COMUNE DI RAVENNA
MEDAGLIA D'ORO AL VALOR MILITARE

COMMISSIONE CONSILIARE ASSETTO DEL TERRITORIO

SEDUTA DEL : 21/06/2017

1. Approvazione verbali sedute precedenti;
2. ADOZIONE VARIANTE DI RETTIFICA E ADEGUAMENTO 2016 AL RUE e conseguenti modifiche al POC e al Piano di Zonizzazione Acustica:
 - 2.1. Illustrazione ed Approvazione dei criteri relativi all'esame delle osservazioni pervenute;
3. POC 2016-2021:
 - 3.1. Illustrazione schede 2° POC 4a - Città storica;
4. Varie ed eventuali

N. Scheda: **CS02**
 Data ultima modifica: 17/05/2017

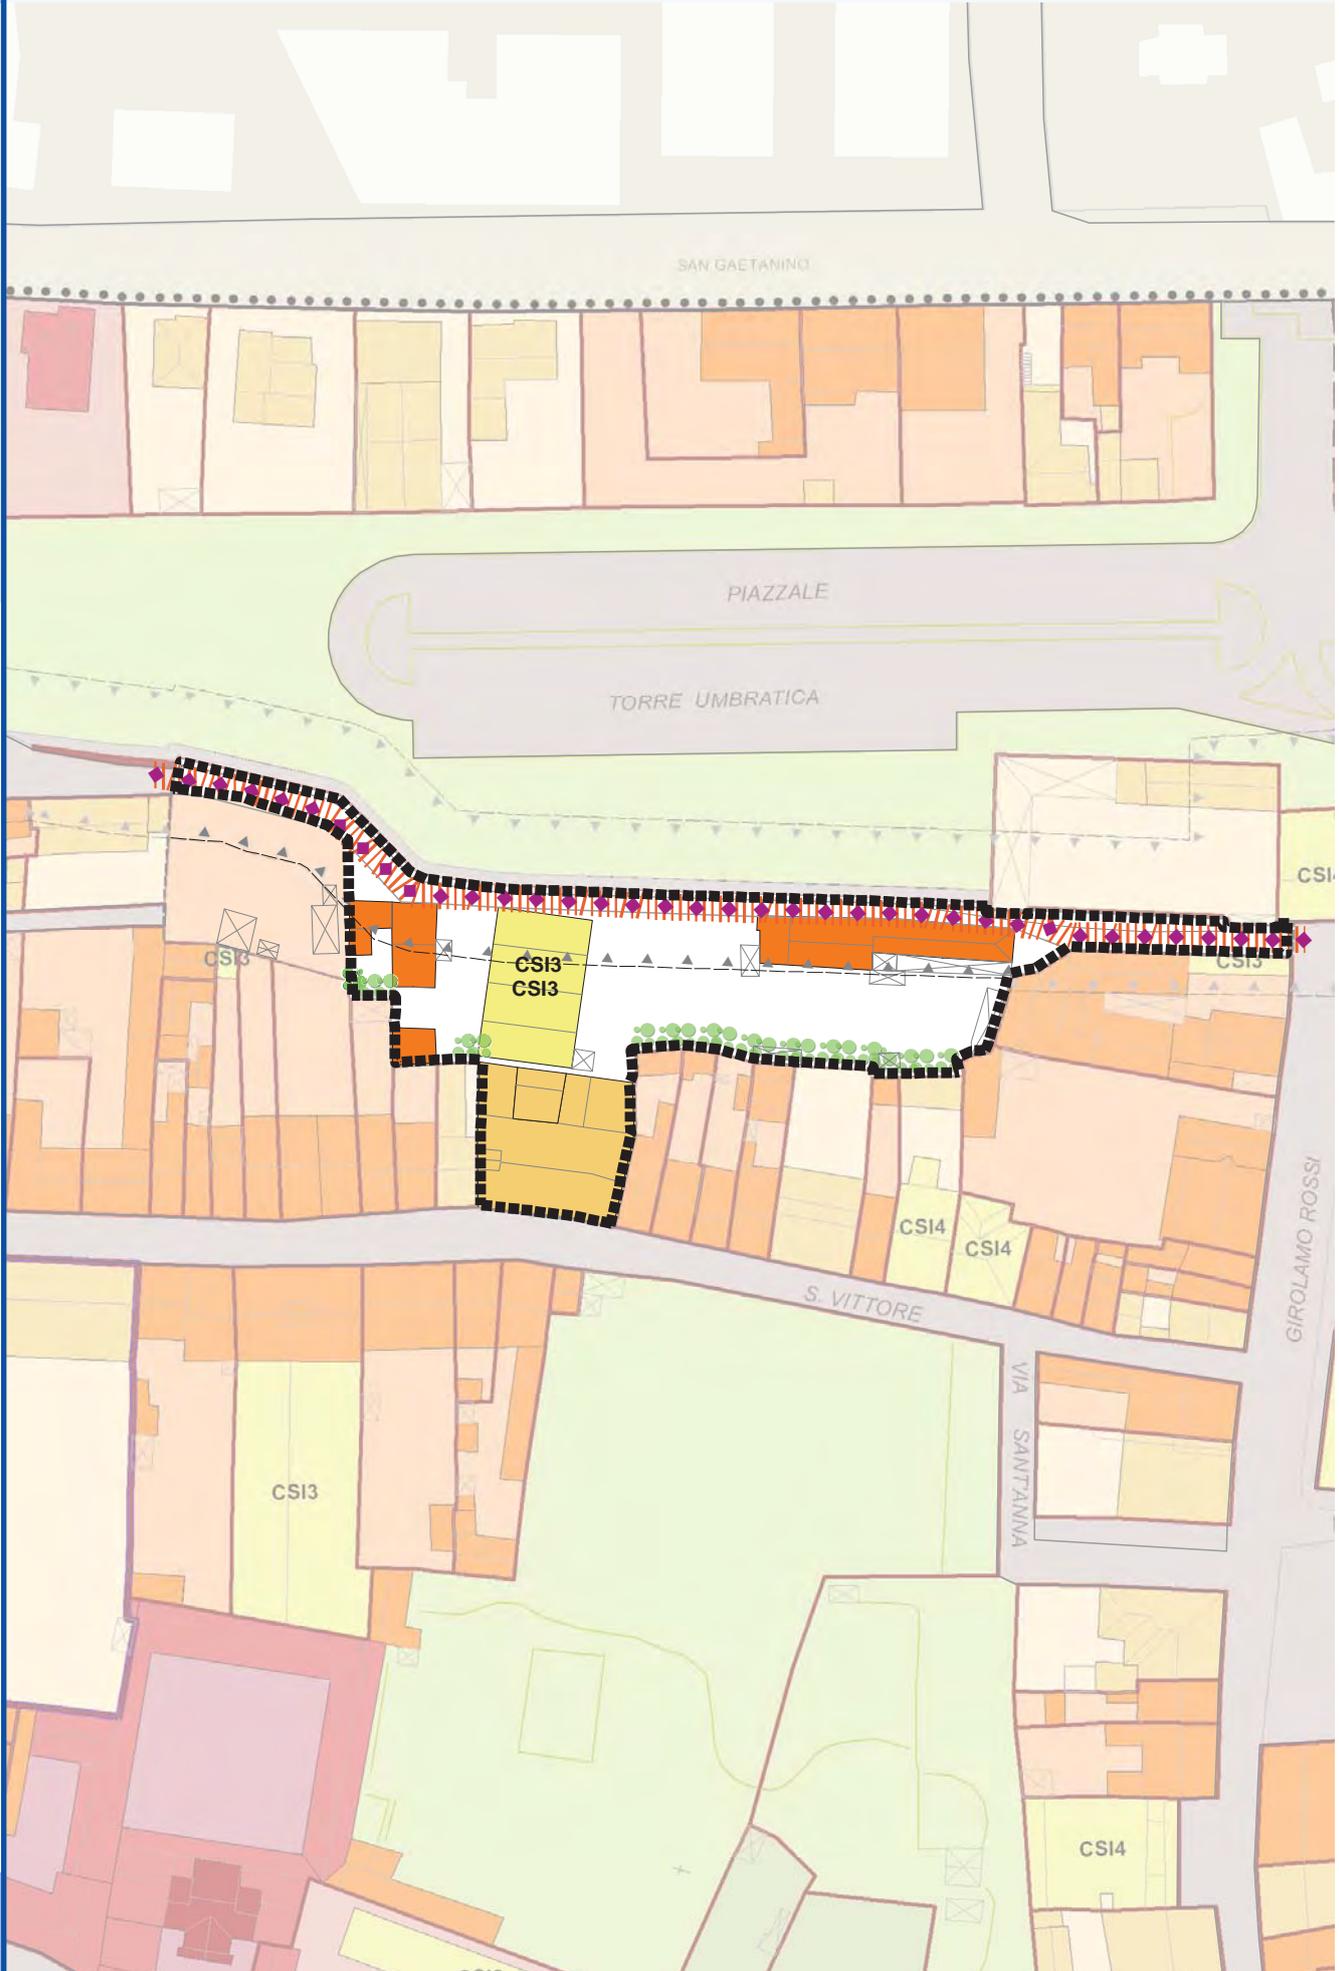
Proni procede all'illustrazione della scheda CS02 ambito EX AMGA per la quale con l'ausilio della proiezione della scheda comparata evidenzia ai commissari le modifiche proposte da questo POC, per come precedentemente trasmesse ai commissari ed allegate al presente verbale.

Evidenzia nello specifico che per questa scheda c'è stata una piccola concertazione coi privati al fine di cercare di sbloccare il comparto fermo per problemi di crisi economica ed il risultato della concertazione è contenuto nelle modifiche evidenziate in rosso insieme a quanto c'è di superato, che illustra a video.

Perini: mi pare positivo la salvaguardia degli elementi arborei di pregio. Ma dal punto di vista archeologico, che voi sappiate, non c'è nulla scavando sotto?

Mingozi: qui ci sono anche dei pk ad uso pubblico previsti? e da dove ci si andrà? Quanti posti pubblici saranno?

Calistri: secondo me è stato giusto confermare tutti gli obiettivi precedenti che erano lodevoli, giusto anche evidenziare l'importanza dell'edificio della ciminiera, il collegamento ciclopedonale tra la Rocca e la Porta Ovest. Ho visto che è stata prevista (prima non c'era) l'attuabilità per stralci rimarcando naturalmente che le opere pubbliche devono essere fatte nel primo stralcio e, l'incentivo di non dare un tetto al 50% degli oneri, ma di calcolarlo a seconda di quello che veramente si va a fare, mi sembrano cose corrette, ma il mio dubbio è sul pk pubblico non trovo in questa scheda a differenza delle altre quanti pk necessitano.

In merito alla mia preoccupazione si potrebbe specificare meglio ciò che scritto in scheda o mettere un numero minimo di posati auto pubblici come è stato fatto per altre schede.

Perini: era una mia valutazione. Altra cosa, ritorno alla questione delle mura. Le mura hanno avuto un senso importante nella nostra storia (siamo stati 2 volte capitale dell'impero, perché questa era una città inattaccabile), non si può mettere qualcosa per obbligare i proprietari a rendere le mura visibili a tutti? Va bene che le altre mura abbiano avuto manipolazioni a partire dagli anni del dopoguerra e soprattutto negli anni 70 e siano stati trasformati in garage o altre inglobate in case, ma almeno queste mura facciamole vedere, almeno il tracciato!

Ancisi: quando si vuol dire: consolidamento, restauro e validazione e messa in rilievo della cinta muraria lo si è scritto, qui invece non trovo niente in merito al restauro delle mura!

Maiolini: penso che 60 unità abitative porteranno problemi anche a livello di pk, porteranno almeno 60 auto, se non 120, in più, sono d'accordo di non farlo tutto lì, ma le unità abitative credo siano troppe.

Manzoli: trovo positiva la valorizzazione delle ciminiera, che ha un suo perché in quel contesto, ma le 60 unità abitative potrebbero "disturbare" l'impatto visivo dell'area, chiedo se è possibile prevedere un numero minore di unità abitative. In un momento in cui il 24% degli appartamenti sono sfitti, se, se ne potesse fare di meno sarebbe meglio! Sono invece favorevole al vede pubblico e ai collegamenti pedonali con la Rocca Brancaleone che sono già inseriti.

Proni: è riportato tra le criticità della scheda *"Presenza di ritrovamenti archeologici, in corrispondenza del tracciato della cinta muraria."* ed è evidenziato il tracciato delle mura che ad ora sono sommerse, non sono in evidenza. C'è stato anche qualche sondaggio, poi in sede di cantiere ci sarà il presidio della soprintendenza.

Proni: ingresso è da via Venezia, c'è pk e verde pubblico da cedere al comune, quanti sono indicati nel Pdr.

Proni: loro hanno il compito (e possiamo anche scriverlo più chiaramente) di evidenziare con particolari accortezze le mura (lo dice anche il RUE che dove ci sono le mura vanno restaurate e dove non ci sono più, i progetti devono tendere, con pavimentazioni o altro, alla loro evidenziazione). Poi devono fare sondaggi e mettere in rilievo la posizione della cinta muraria in accordo con la soprintendenza .

Proni: possiamo anche approfondire nella scheda il discorso sulla valorizzazione delle mura.

SCHEMA: CS03

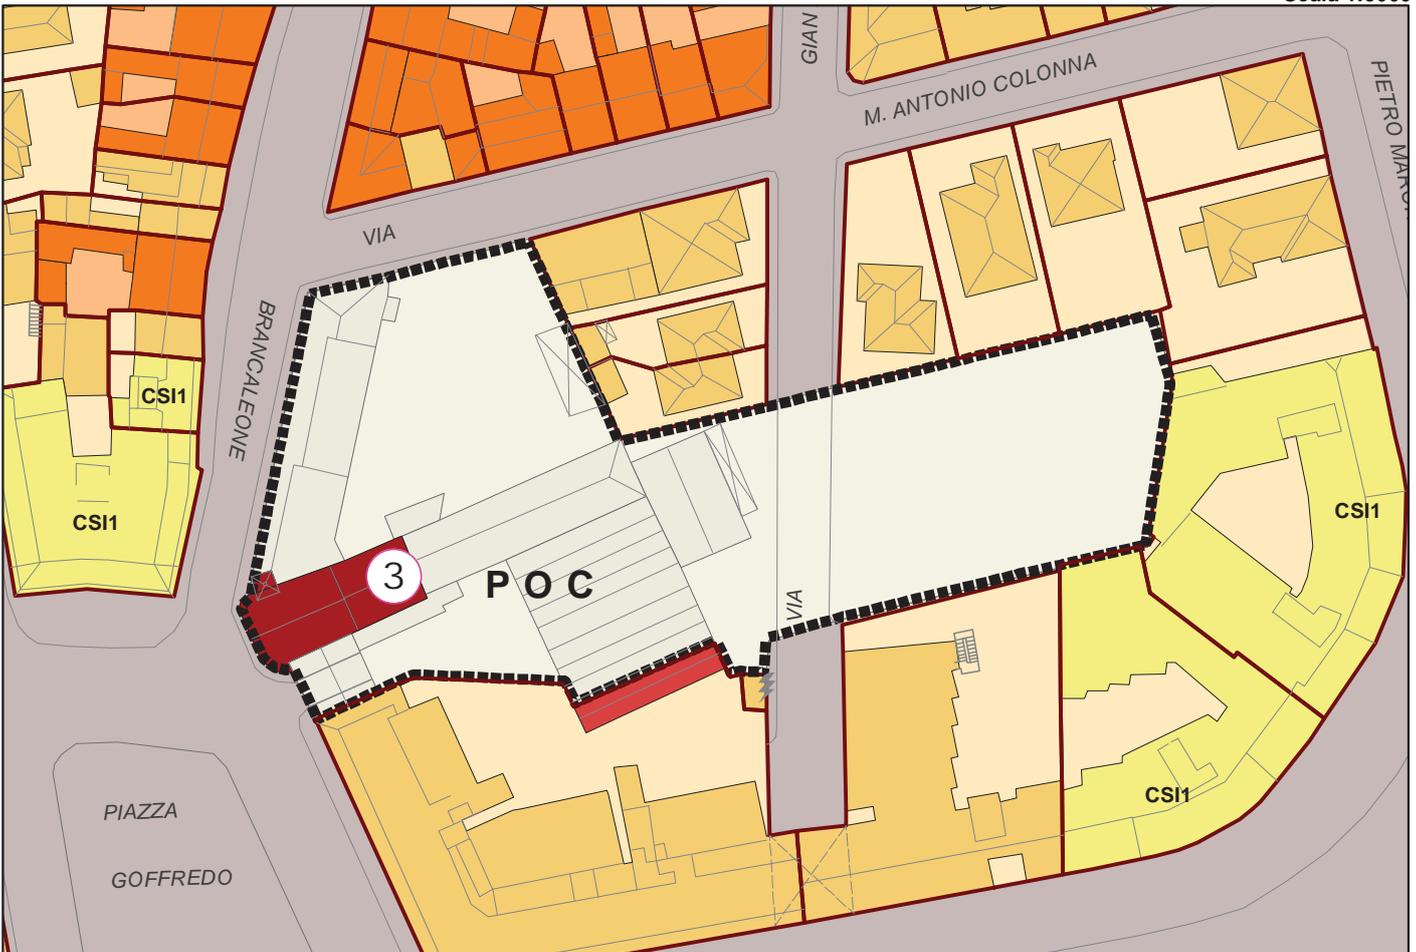
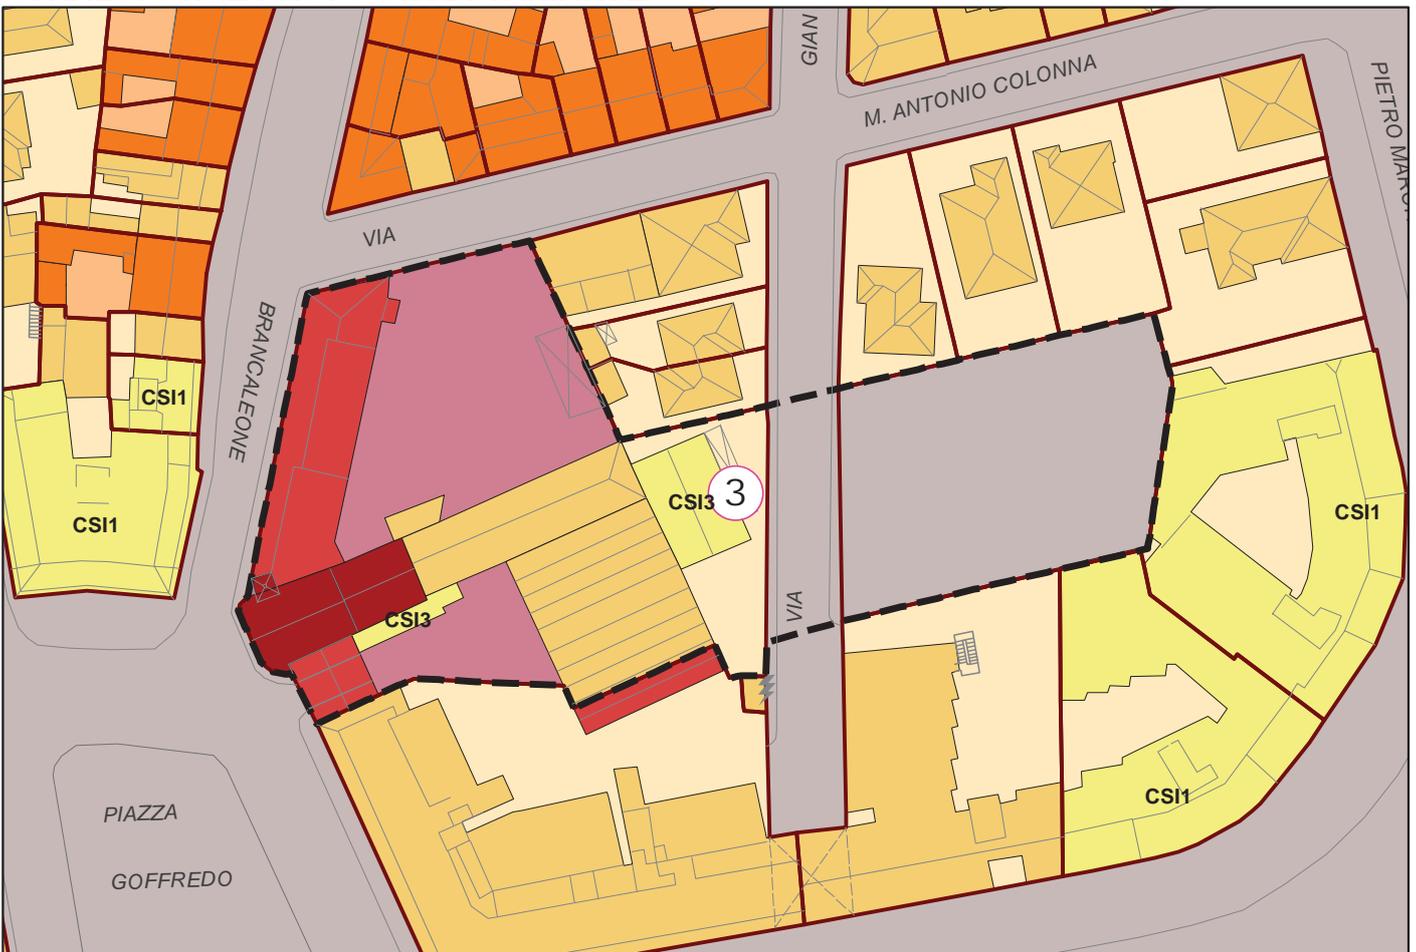
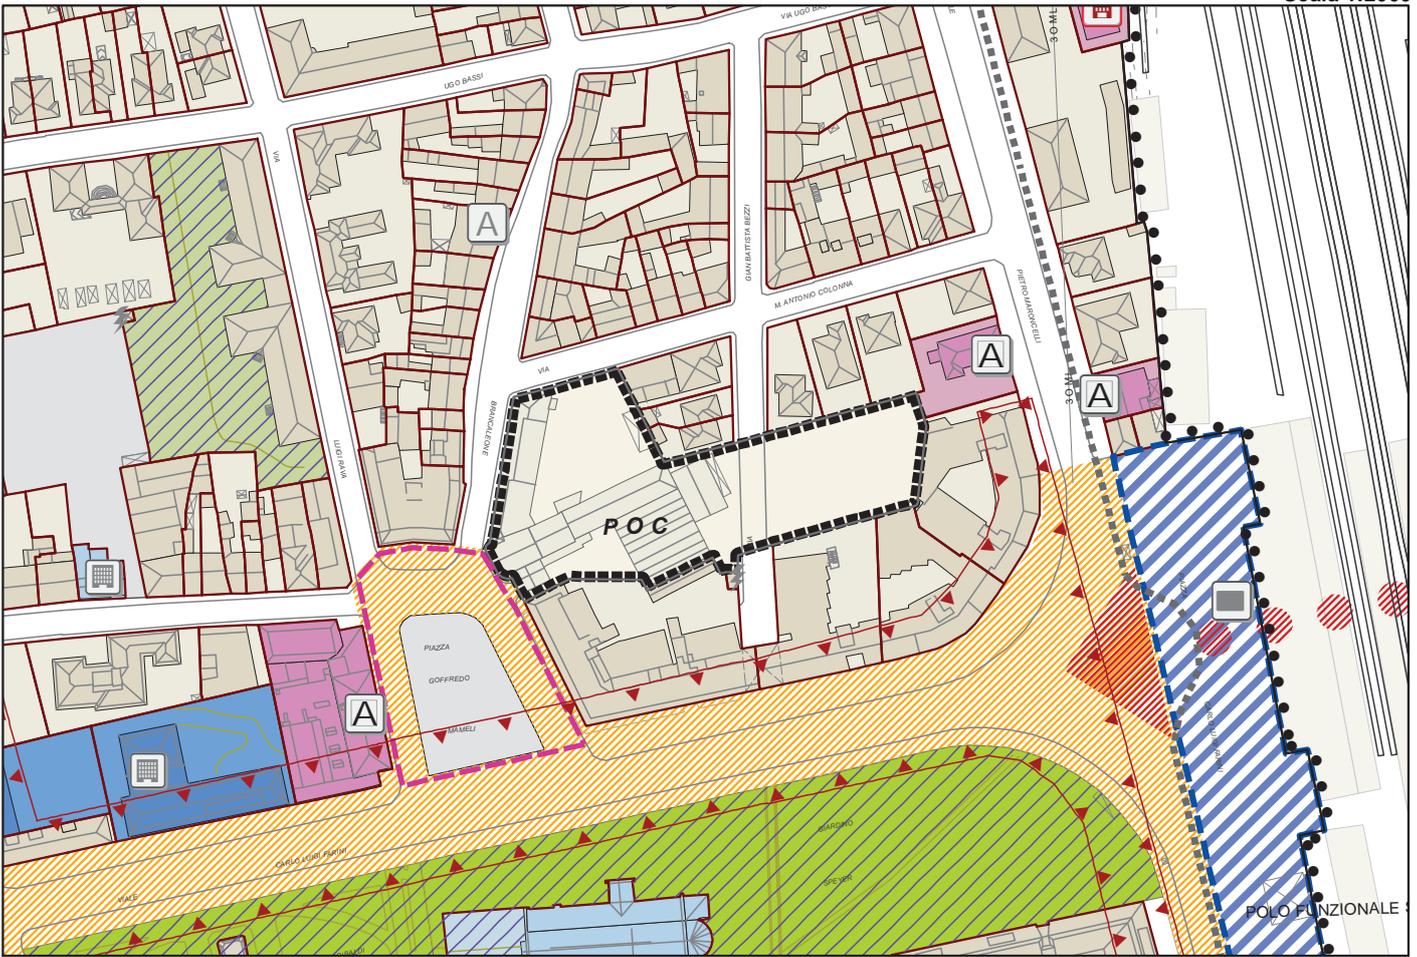
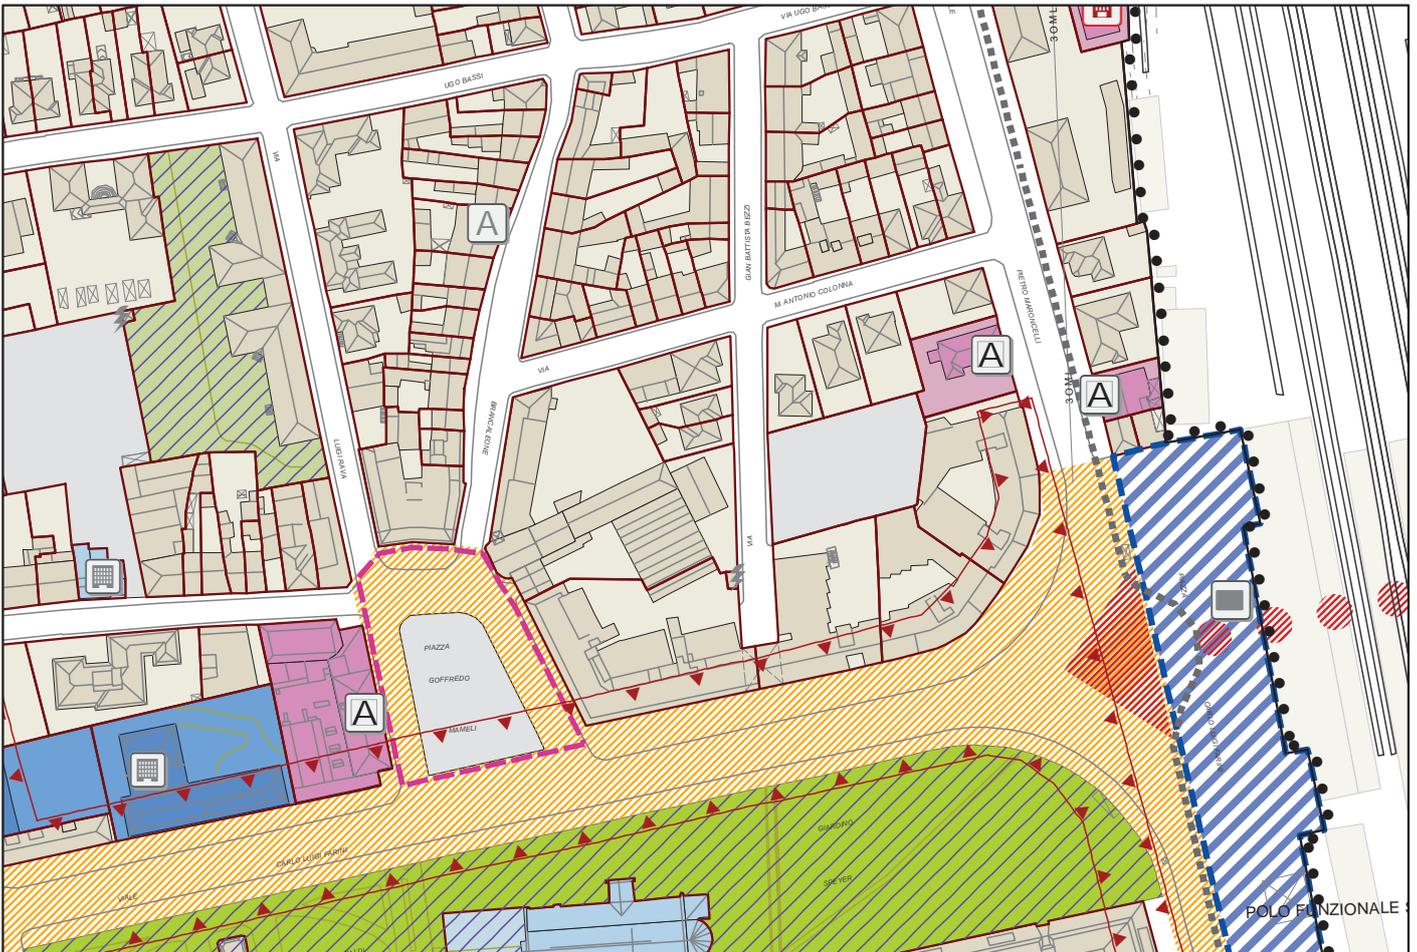
Proni procede all'illustrazione della scheda CoS03 ambito SANTO STEFANO DEGLI ULIVI per la quale si propone per questo Poc di demandare a RUE eliminando la rispettiva scheda in quanto nel Psc non era previsto l'intervento indiretto. Illustra la proposta di RUE per come precedentemente trasmessa ai commissari ed allegata al presente verbale.

Perini: la destinazione qual'è? cosa diventa la parte storica della chiesa e del monastero? Rimarrà di proprietà di Ravenna Holding?

Perini: è come se Firenze vendesse la casa di Dante! Sono molto deluso! È l'unico legame che questa città ha con la figlia di Dante (Antonia)! Anche Boccaccio andò in visita in questo monastero a cercare Beatrice. Deve restare di proprietà del comune per fare qualcosa di legato a Beatrice! Sotto c'è la fossa comune (non lo dico io, ma lo dice il prof Gruppioni) quindi molto probabilmente ci sono anche le ossa di Beatrice. C'è un pezzo di storia della nostra cittàci possiamo fare anche un negozio!!!! Deve rimanere di proprietà del comune!

Ancisi: Quindi basta dire tra i do ut des, che restaurino la chiesa e la cedano al comune di Ravenna! Perché è inutile che stiamo a girarci intorno, questa è un'operazione immobiliare che ha a che fare con la costruzione della nuova caserma dei Vigili Urbani in via dell'Industria e visto che Ravenna Holding non se ne fa niente di questa chiesa è giusto che la ceda, così siamo più sicuri.

Proni legge la precedente scheda di poc: *"L'ex chiesa, oggetto di restauro, è da destinare ad attività pubblico/espositiva, con fruizione pubblica."* l'uso è di interesse pubblico. Le destinazioni sono solo di tipo urbanistico ed esulano degli assetti proprietari dell'immobile.

Il 70% di abitativo è previsto nelle parti dietro, dove si può demolire e ricostruire il 50% dell'esistente, per la chiesa c'è una prescrizione specifica riproposta nell'obiettivo di località e che rimane a destinazione espositivo, museale, ecc.
